**NOTE SUR LES INCIDENCES
ENVIRONNEMENTALES DES
MODIFICATIONS APPORTÉES AU
PROJET**

Projet de construction du nouvel
hôpital de la clinique Saint-
Pierre, ZACC de Louvranges

RÉFÉRENCE STRATEC : C1275

14 JANVIER 2025

Figure 29 : Suppression de la passerelle entre le bâtiment principal et le pavillon de psychiatrie (source : ASSAR)

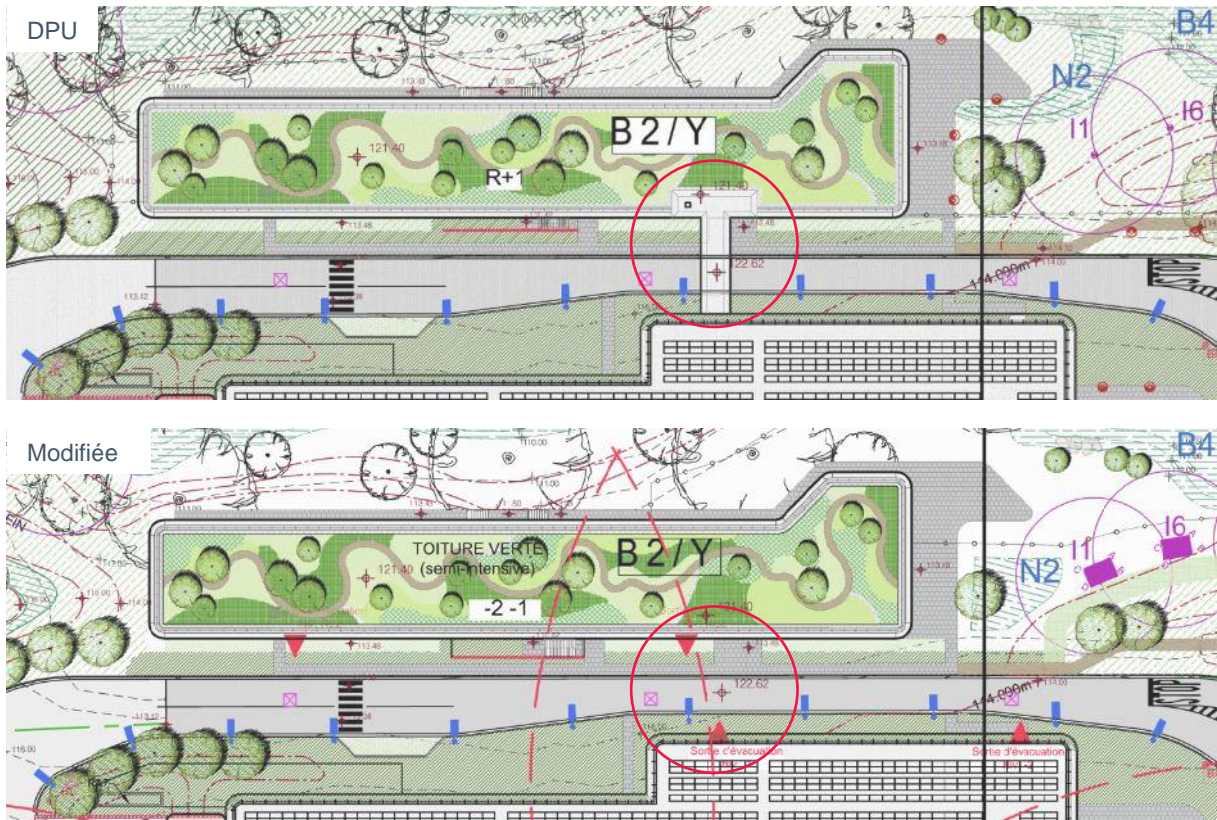
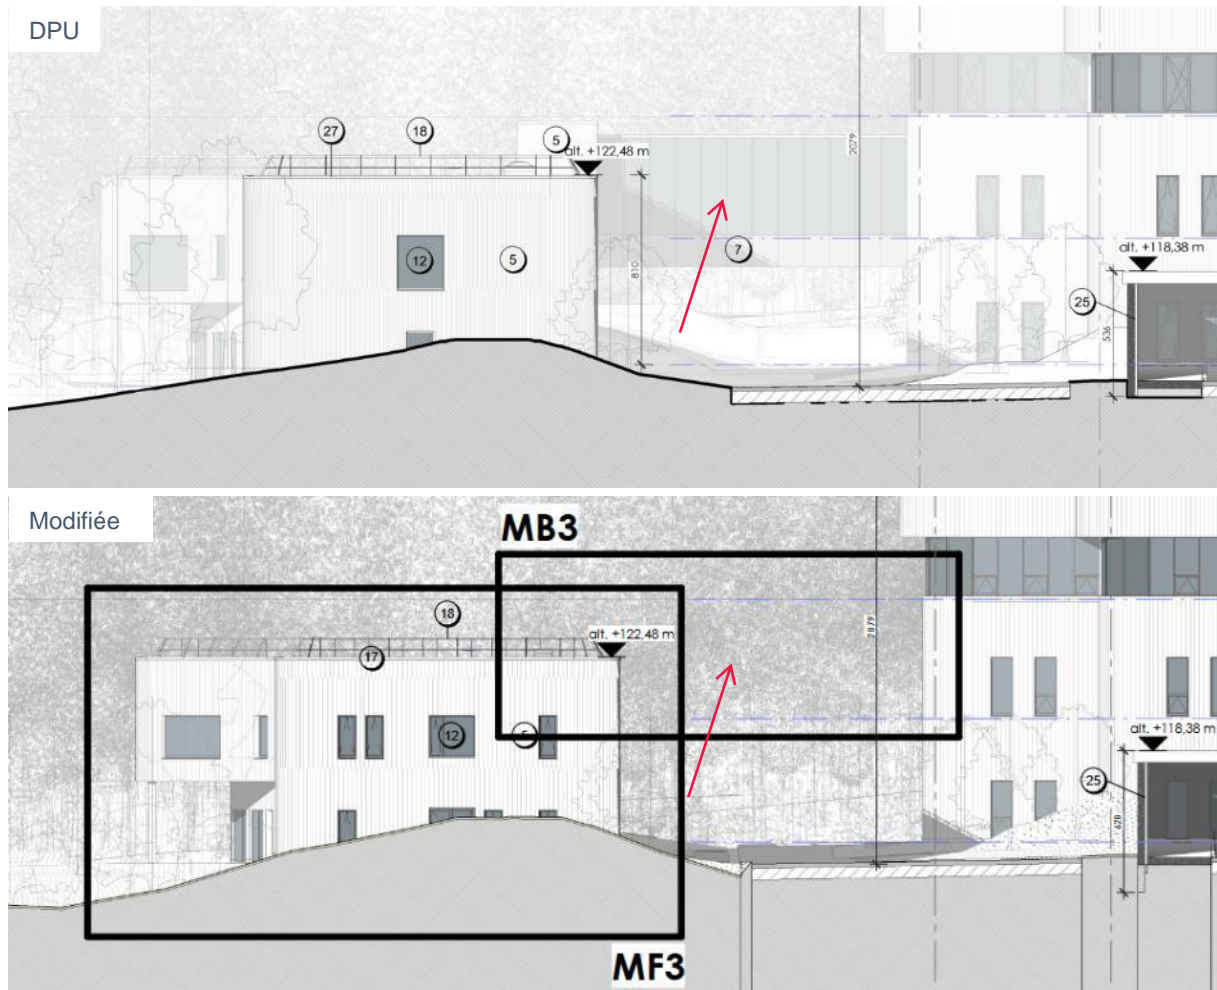
Cette modification concerne la suppression de la passerelle reliant le bâtiment principal de l'hôpital et le pavillon de psychiatrie, situé au nord. Cette passerelle était destinée à un usage par le personnel et les patients.

Les modifications apportées concernent principalement les flux du personnel et quelques flux patients entre les services, qui devront se faire par la traversée de la voirie de service au R-2.

Figure 31 : Elévation est – Evolution du gabarit de la power house/radiothérapie (source : ASSAR)

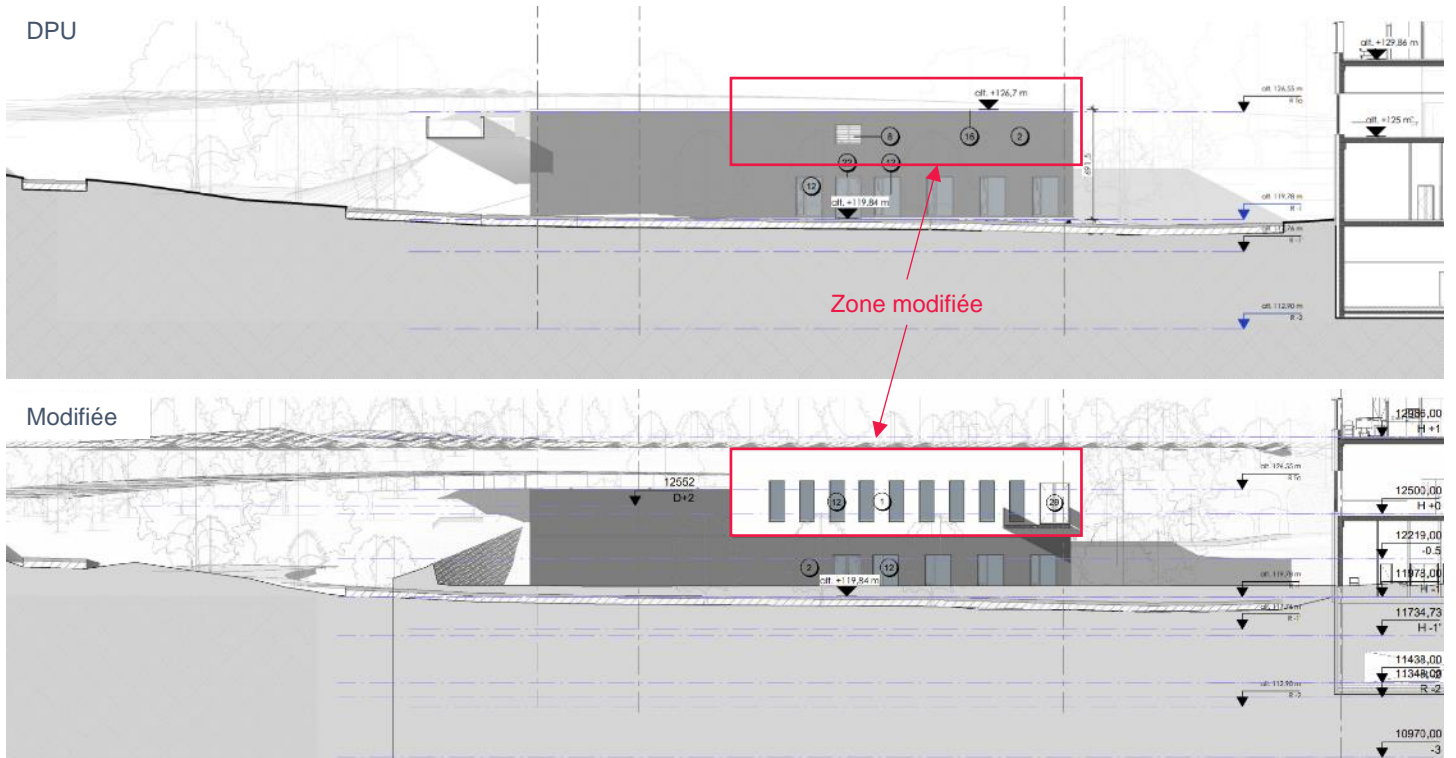
Les modifications concernent l'ajout d'un volume, ses ouvertures et ses matériaux de revêtement. Le volume est légèrement en porte-à-faux côté nord-est du bâtiment, pour marquer sa présence. Les fenêtres et les matériaux sont similaires dans leur dessin à ceux du bâtiment principal, pour garantir une harmonie visuelle. La partie inférieure du bâtiment est revêtue de briques, tandis que la partie supérieure est constituée de panneaux pleins et opaques. Ces matériaux sont de mêmes nature, teinte et texture

que ceux du bâtiment principal. De même pour les menuiseries extérieures qui partagent les mêmes teinte, rythme et dimensions que celles du bâtiment principal.

Figure 33 : Modifications de la façade du pavillon de psychiatrie (source : ASSAR)

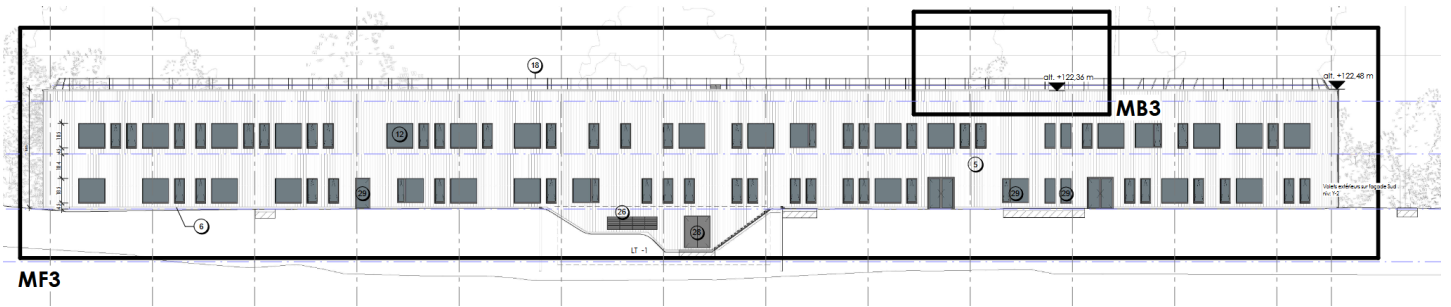
Les modifications apportées concernent des ajustements de position et de dimensions des éléments modulaires de revêtement des façades, en accord avec l'étude technique des façades.

Figure 35 : Evolution de la zone refuge dans la phase II de balisage (source : ASSAR)

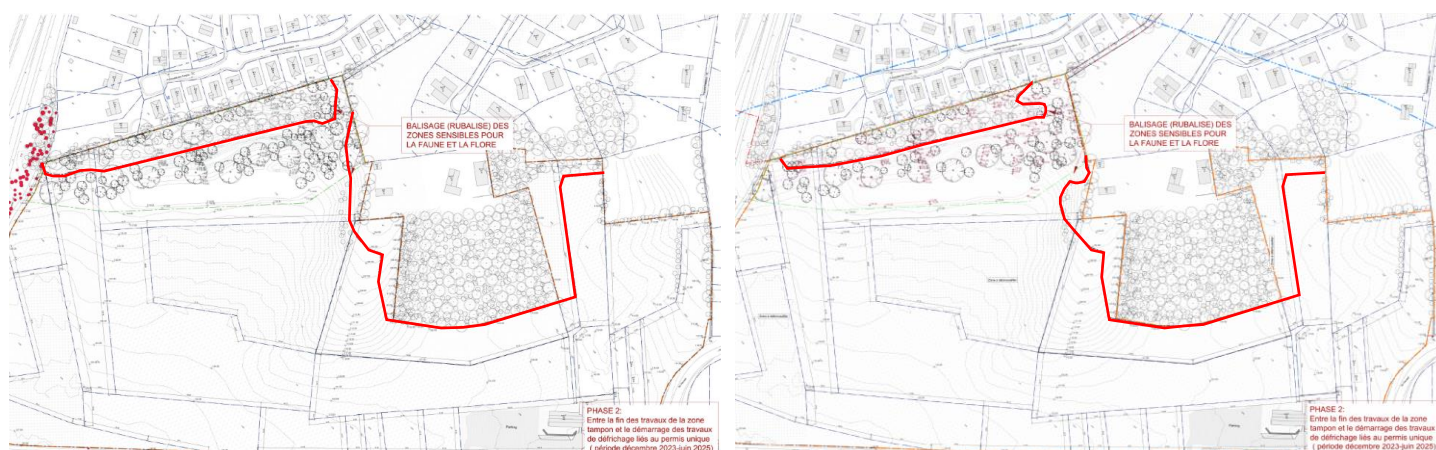
La phase II présente la plus grande modification de la zone balisée. La zone est adaptée à l'ouest en limite de propriété au niveau de la jonction avec le tronçon du chemin des Charrons venant de Wavre et à l'est au niveau de la zone cyclo-pédestre projetée permettant la liaison entre le chemin des Charrons et le chemin de Louvranges.

Figure 38 : coupe du nouveau merlon paysager (source : ASSAR)

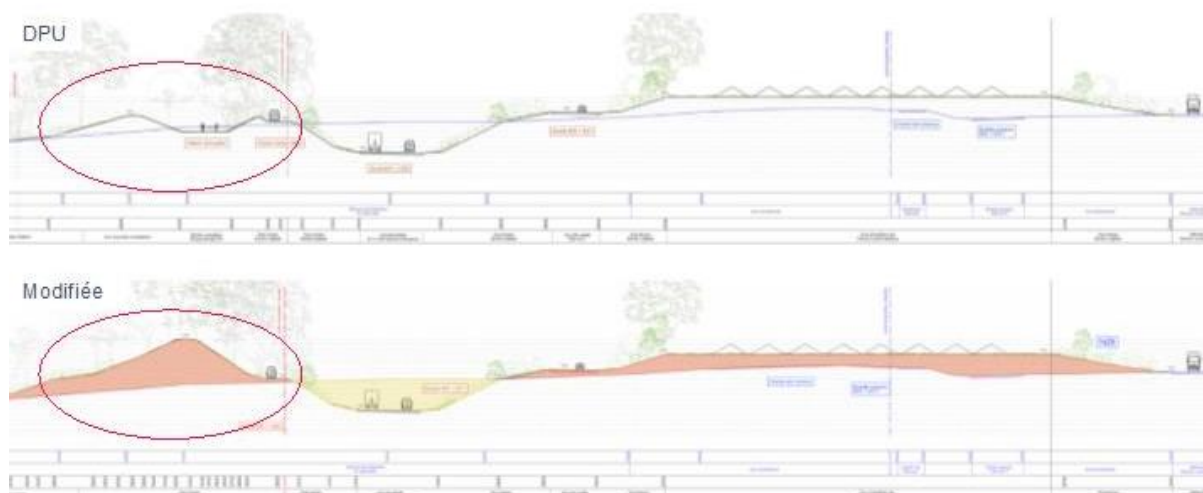
Comme le montre la coupe ci-dessous, le nouveau merlon est nettement plus élevé que celui initialement prévu lors de la demande de Permis Unique : il surplombe de 6 à 14 m le tracé de l'autoroute et des bretelles d'accès, à l'exception très localisée du raccordement entre la E411 et la N25.
